I - KORRUSE-PLAAN		1 : 100
OBJEKT	KORTERMAJA	MUUDATUSPROJEKT VO I
AADRESS	VALLIKRAAVI 5	2 2
TELLIJA / TELLIIJA ESINDAJA	MIKK KULLAMAA	16.09.2021
ARHITEKT	KAIDO KEPP	5-01
ARHITEKT	TÖNIS TARU

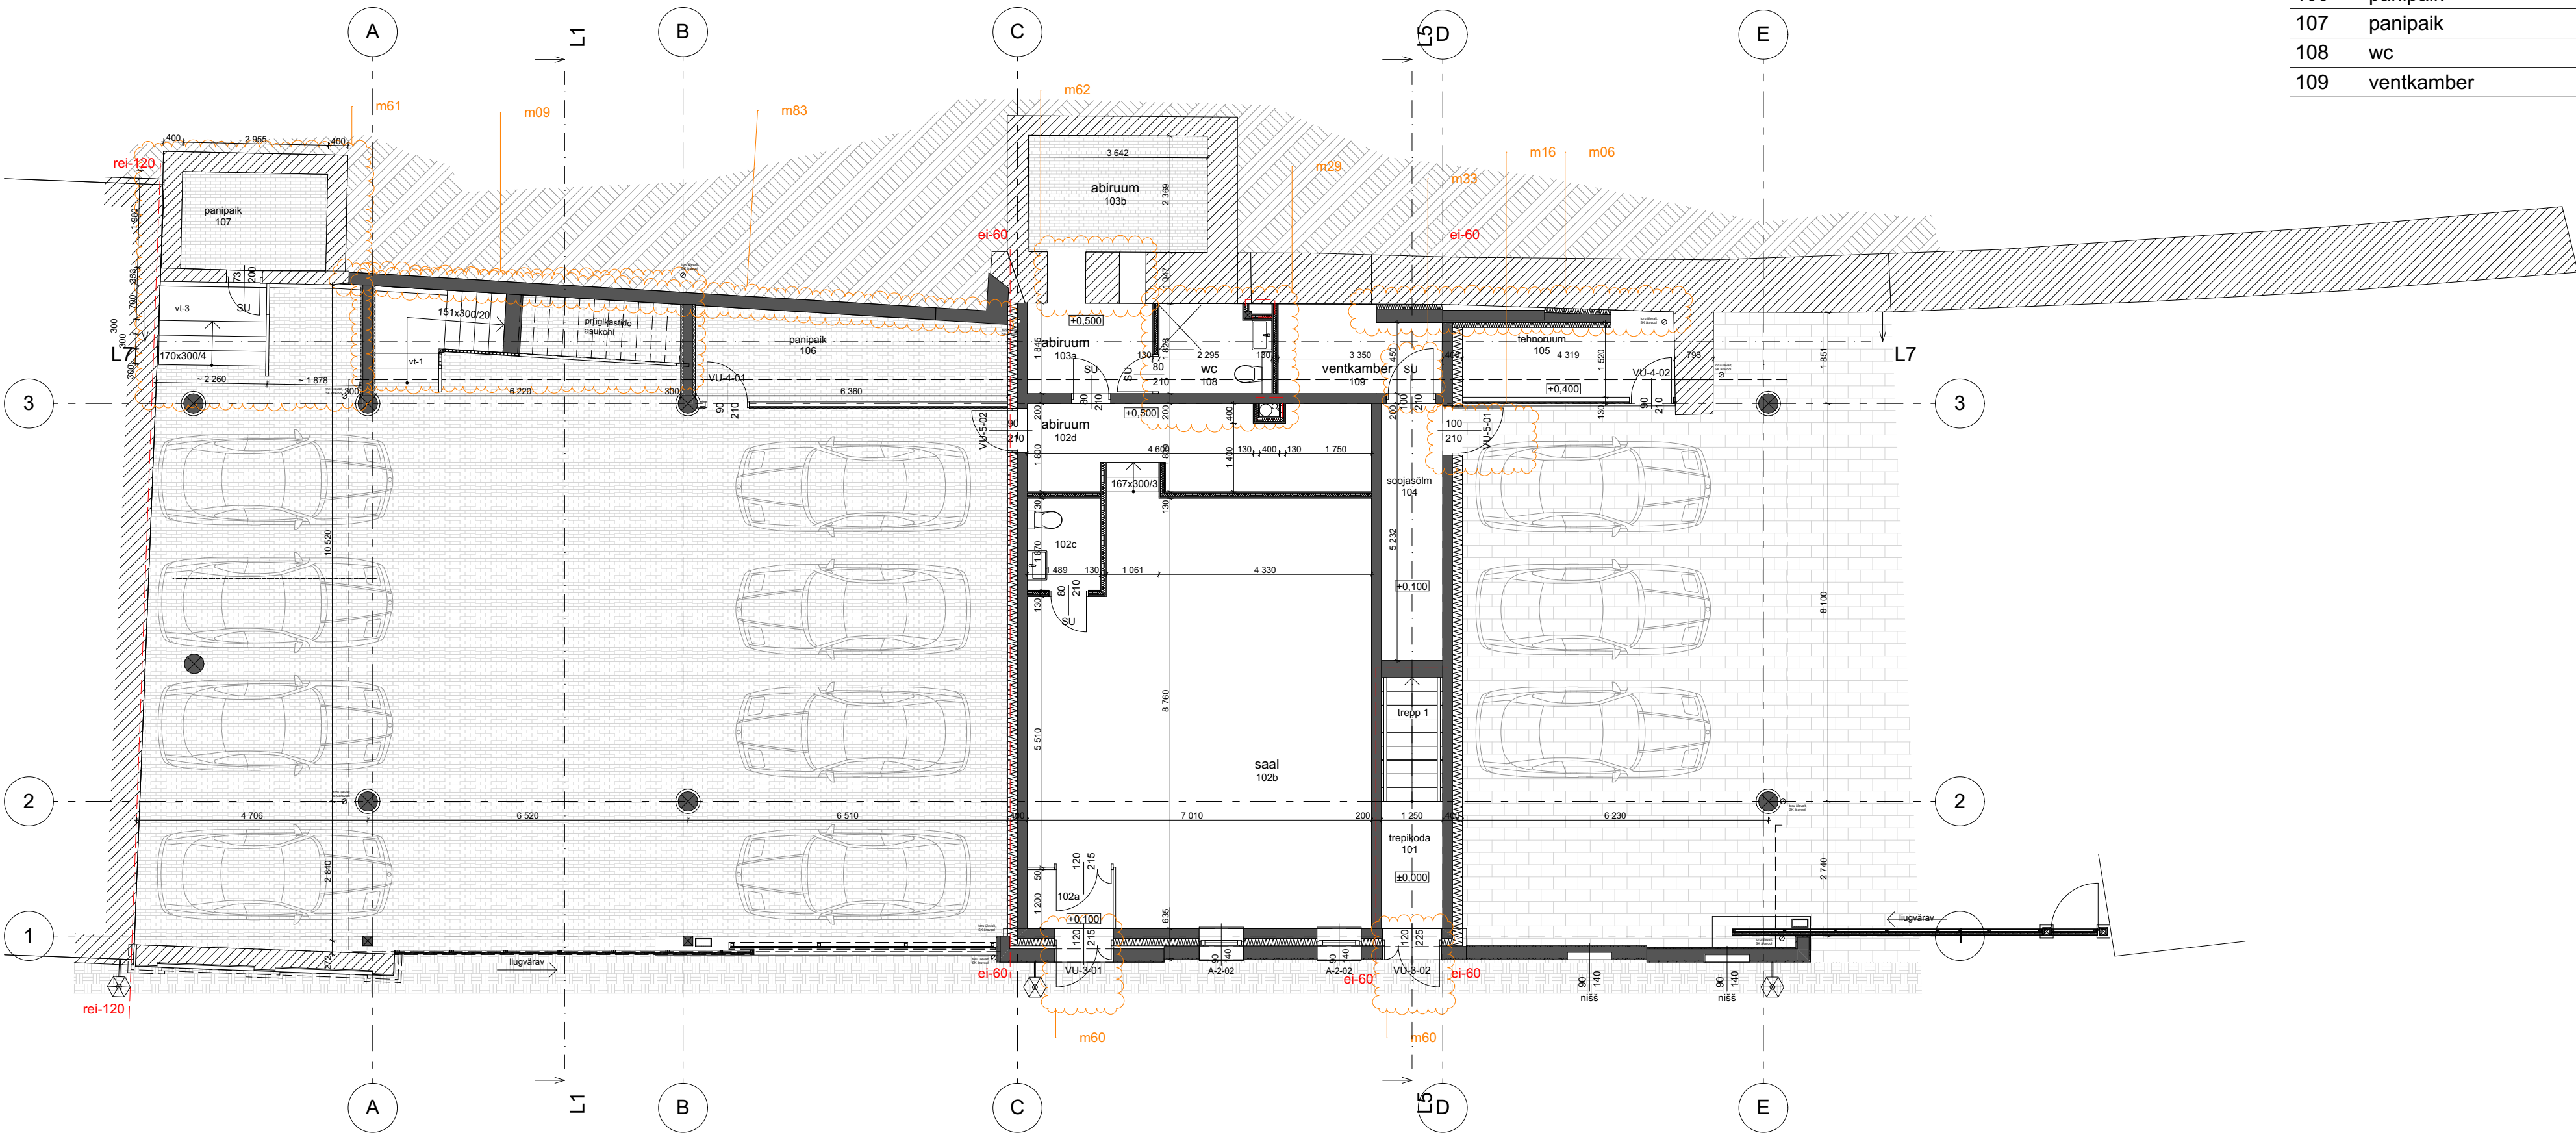
versioon	kuupäev	muudatus
01	16.09.2021	m05 trepialune wc muudetud tehnoruumiks
		m06 lisatud trepi vundament
		m08 muudetud ukse asukoht
		m09 muudetud trepi gabariidid
		m12 muudetud telg 1, C-E telliseina konstruktsioonitüüp
		m16 lisatud välisuks
		m26 lisatud sadeveetorud
		m29 lisatud äripinna wc
		m33 lisatud uks
		m38 muudetud sanitehnika paiknemine wcs
		m41 lisatud sahtides paiknevad torud vastvalt 11.02.21 eriosade lahendusele
		m46 muudetud tugimüüri teljel 3, A-C
		m47 C-1 terraspost asendatud betoneeritud sõnesplokk pilastriga
		m48 C-1 telliseina nurga viidud 55mm telje B poole
		m57 lisatud äripinna trepp parklasse ja abiruumi
		m60 muudetud ukse jaotus
		m61 muudetud panipaiga lahendus, lisatud trepp
		m62 eemaldatud ruumi avatäited
		m63 täpsustatud äripinna plaanilahendus
		m64 naabermaja Vallikraavi 3 hoovist eemaldatud üks parkimiskoht
		m65 muudetud ruumide nummerdus
		m66 ruum 105 muudetud panipaigast tehnoruumiks

m83 taastamiseks kõlbatu müüri osa asendatud raudbetoonmüüriga
		m84 muudetud vallikraavi 5 parkla sillutuskihi paigaldusmuster
